POR MEDIO DE LA CUAL SE AUTORIZA UNA OCUPACIÓN DE CAUCE Y SE TOMAN OTRAS DETERMINACIONES

Que mediante la Resolución N° 112-7135 del 30 de diciembre de 2016, se autorizó una **OCUPACION DE CAUCE** a la sociedad **PROMOTORA CAMPIÑA S.A.S.**, con Nit 900.927.712-1, para la construcción de cuatro pasos subfluviales para la conducción de aguas residuales en tubería de Ø8” hasta la planta de tratamiento, sobre tres fuentes sin nombre, en beneficio de los predios con F.M.I. 018-623386 y 018-62385, para el proyecto “**PARCELACIÓN LA CAMPIÑA**”, localizado en la vereda Aguas Claras del municipio de El Carmen de Viboral.

Que a través de auto N° AU-02272-2023 del 27 de junio de 2023, se inició trámite ambiental de **MODIFICACIÓN DE LA AUTORIZACIÓN DE OCUPACIÓN DE CAUCE**, autorizada por la Resolución N° 112-7135 del 30 de diciembre de 2016, presentado por la sociedad **PROMOTORA CAMPIÑA S.A.S.**, con Nit 900.927.712, Representada Legalmente por el señor **FRANCISCO EDUARDO RINCON CASTELLANOS**, identificado con cédula de ciudadanía número 71.641.398, en calidad de autorizada de la señora **CATHERINE ARANGOTABAREZ**, con número de cédula 43.455.606 y el señor **JOHN FREDY HERNANDEZ VARELA**,

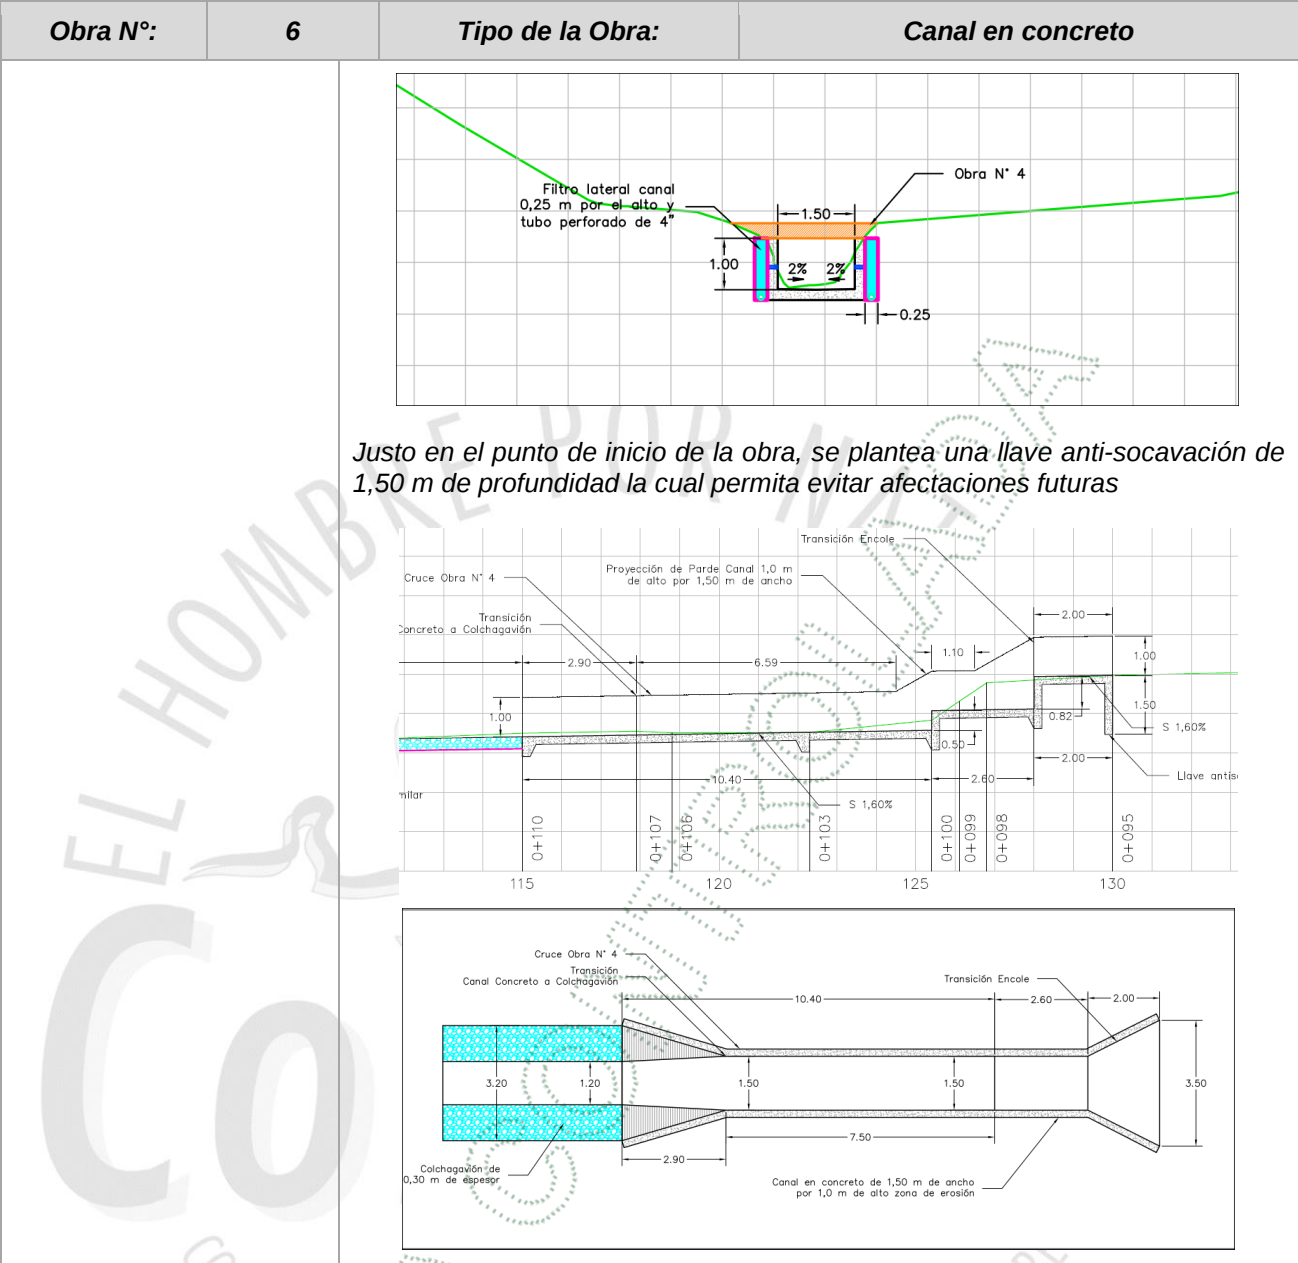
El canal presentará una transición en las paredes laterales iniciando con una abertura de 3,50 m hasta alcanzar el ancho final de 1,50 m, transición que se presenta en una longitud de 2,0 m. Adicionalmente contará con dos contra huellas de altura 0,85 m y una contra huella de altura 0,50 m ubicadas en las abscisas 0+097 y 0+100.

Obra N°:				6		Tipo de la Obra:				Canal en concreto					
Nombre de la Fuente:				Fuente N°2				Duración de la Obra:				Permanente			
Coordenadas								Altura(m):				1.0			
LONGITUD (W) - X				LATITUD (N) Y				Z		Longitud(m):				15.0	
Inicio abscisa 0+095	-	75	22	30.779	6	4	34.804	2136.97	talud(H:V):				N.A		
									ancho menor (m):				1.5		
									ancho mayor(m):				1.5		
Final abscisa 0+110	-	75	22	31.004	6	4	34.357	2134.5	Pendiente Longitudinal (%)				1.6		
									Profundidad de Socavación(m):				0.64		
									Capacidad(m³/seg):				4.2		
									Cota Lámina de agua de la fuente de Tr= 100 años (m)				2137.95		
									Cota del fondo del canal (m)				2136.97		
Observaciones:												El canal presentará una transición en las paredes laterales iniciando con una abertura de 3,50 m hasta alcanzar el ancho final de 1,50 m, transición que se presenta en una longitud de 2,0 m. Adicionalmente contará con dos contra huellas de altura 0,85 m y una contra huella de altura 0,50 m ubicadas en las abscisas 0+097 y 0+100.

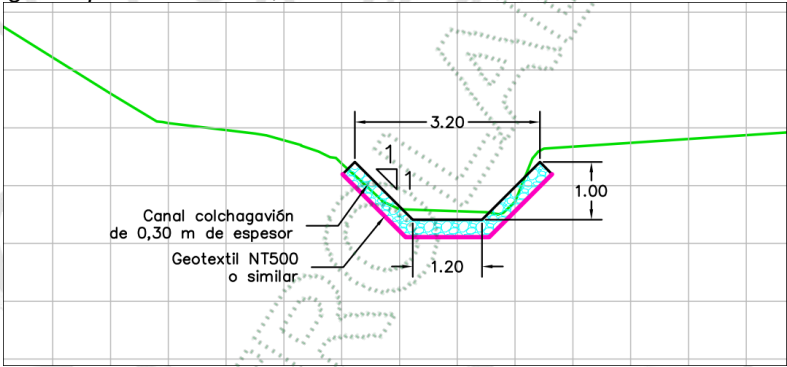
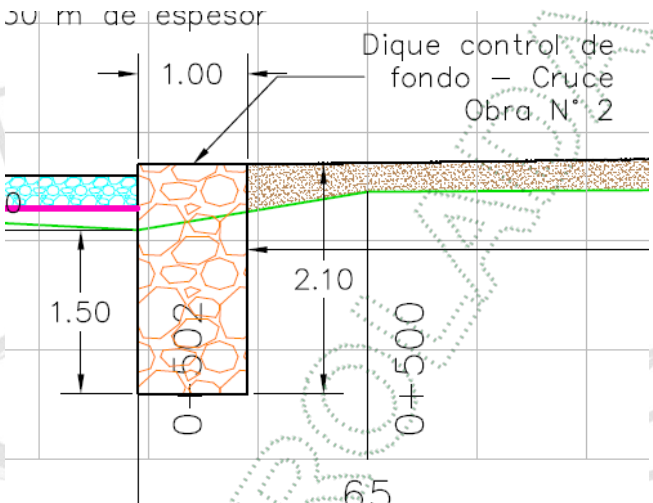
Sobre dicha obra se encontrará la obra No. 4 correspondiente a un Cruce elevado

- Para el cruce de la Obra N° 4, no se genera algún control u obstrucción en el paso de las crecientes en la Fuente 2 sin embargo se requiere es necesario pulir las superficies de esta viga aérea para que tenga su sección definida.

Figura 4. Esquema del tramo analizado y las secciones transversales usadas.
Ilustración 1 Fuente: Diseño del usuario

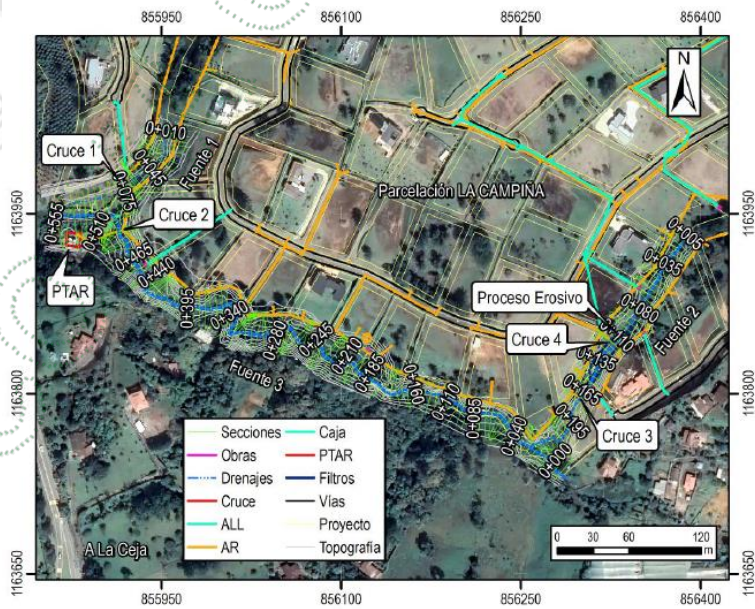
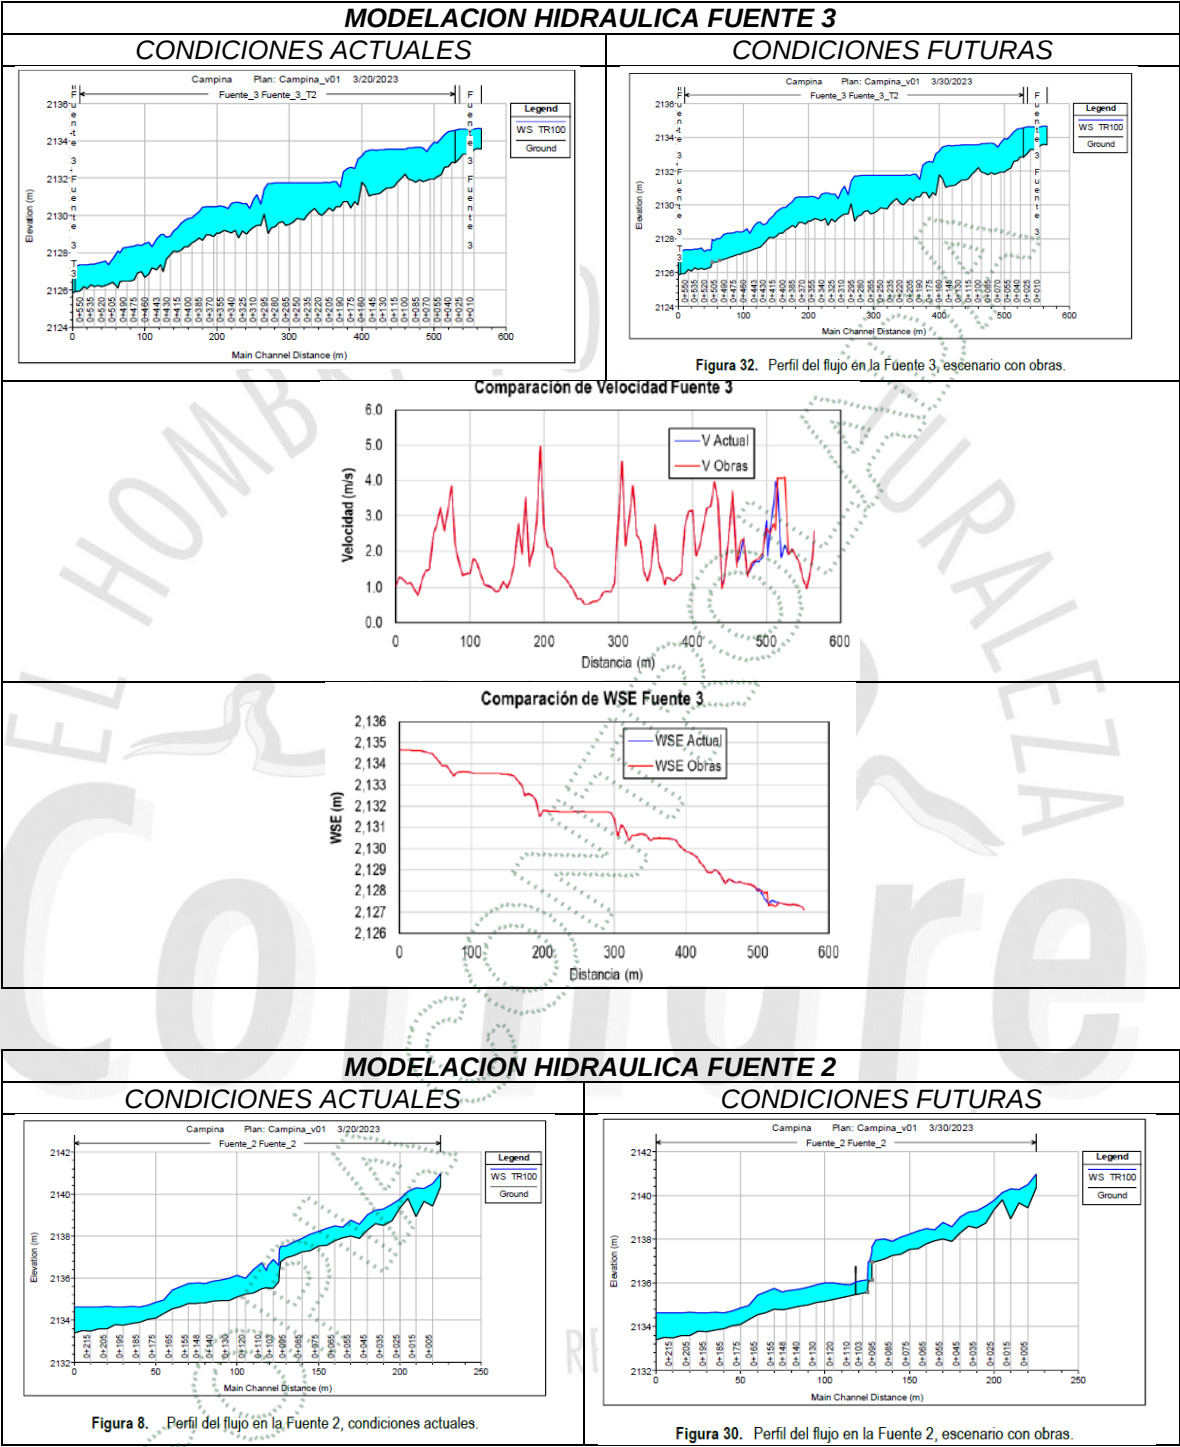
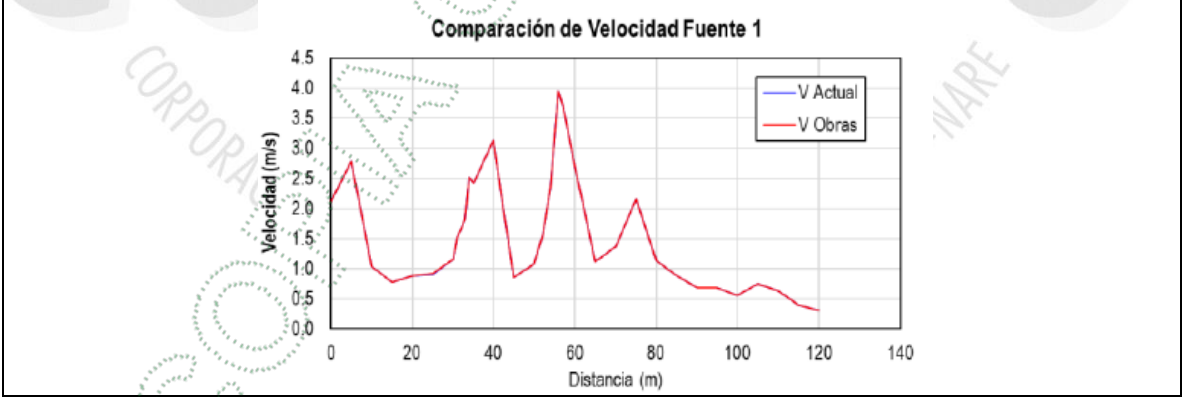
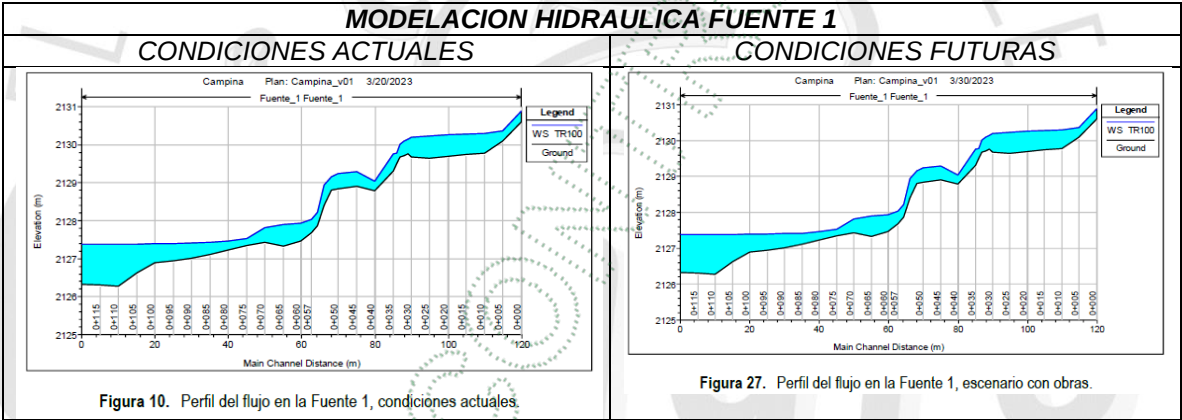
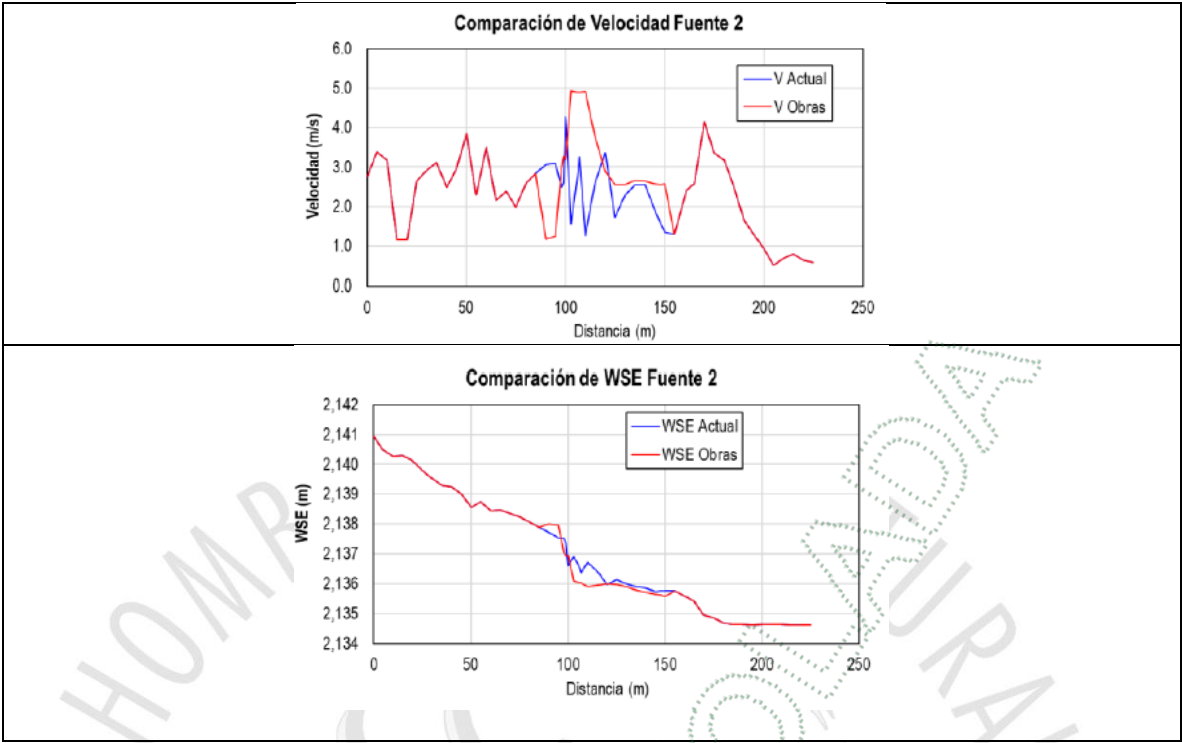
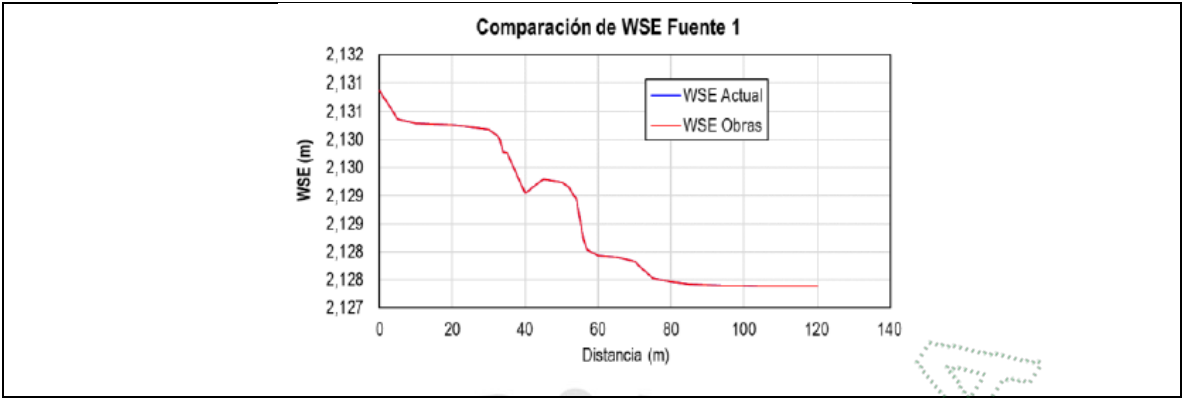
La modelación se realizó en el Software HEC-RAS V6.2, la simulación se realizó con la topografía cuya longitud es de 570m, 230m, y 125m respectivamente para las fuentes 3, 2, y 1, con secciones transversales cada 5m.

El parámetro del coeficiente de rugosidad de Manning del lecho de la fuente y sus márgenes se calculó por la expresión de Cowan, y los valores para el cálculo de coeficiente se tomó de Chow, 1994 obteniendo el valor de rugosidad de Manning 0.038 y para las márgenes de 0.045.

Ilustración 2 Registro de campo

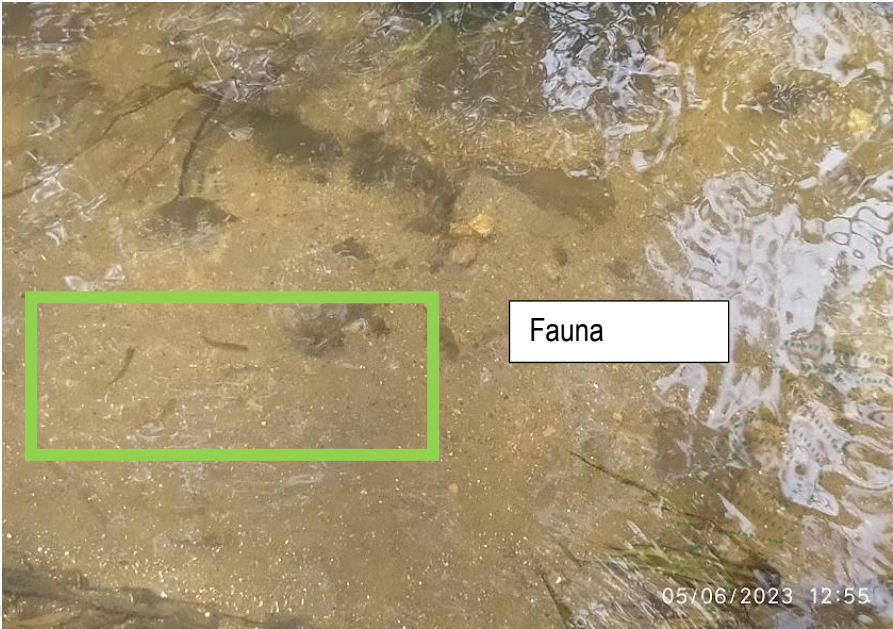
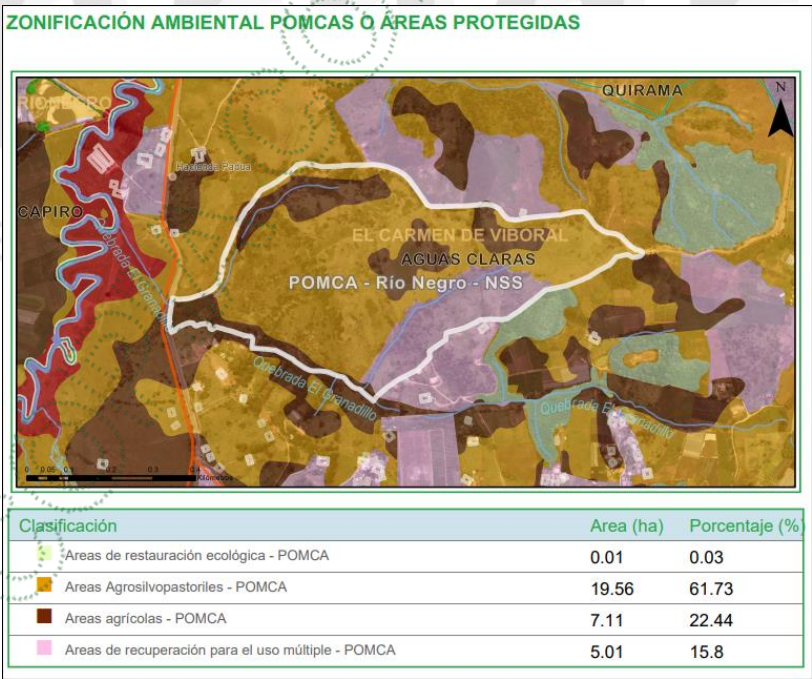
- Con la implementación de los dos diques transversales (obra N°8 y 9), se genera corte del flujo normal de la corriente de agua de la fuente hídrica, imposibilitando la circulación de la fauna acuática a lo largo de la fuente hídrica. Durante la visita el día 05 de junio de 2024 se pudo observar la fauna acuática (ver ilustración 2).

- Para realizar la construcción del colchagavión a lo largo de los 16m se altera y modifica las condiciones del lecho de la fuente hídrica. Esto cambia el hábitat de la fauna acuática lo que puede conllevar a la pérdida de esta.

- El consultor plantea la formación “natural” de una cuña de cambio de pendiente de fondo en un tramo de 65.46 metros aproximadamente. si bien se argumenta diciendo que este proceso se formaría de forma natural, esto parte de una intervención antrópica con la implantación de las obras antes mencionadas, por lo que representaría un cambio nocivo del lecho natural.

- 4.4 Con la implementación de las obras No. 8 y 9 (diques transversales) se generaría una afectación al flujo normal de la corriente de agua, y cambios en el lecho de la fuente hídrica con la obra N°10 a lo largo de 15m. Y teniendo en cuenta que para la construcción de esta última obra se genera un cambio de alto impacto al lecho de la fuente.

Lo anterior, conllevaría a la pérdida de la fauna acuática de la fuente hídrica (observada el 05 de junio de 2024). Para lo cual, se realizó la solicitud de presentar una alternativa de obra para los cruces fluviales de menor impacto a los recursos naturales mediante el radicado N°CS-14254-2023 del 30 de noviembre de 2023, sin embargo, se optó por continuar con el diseño.
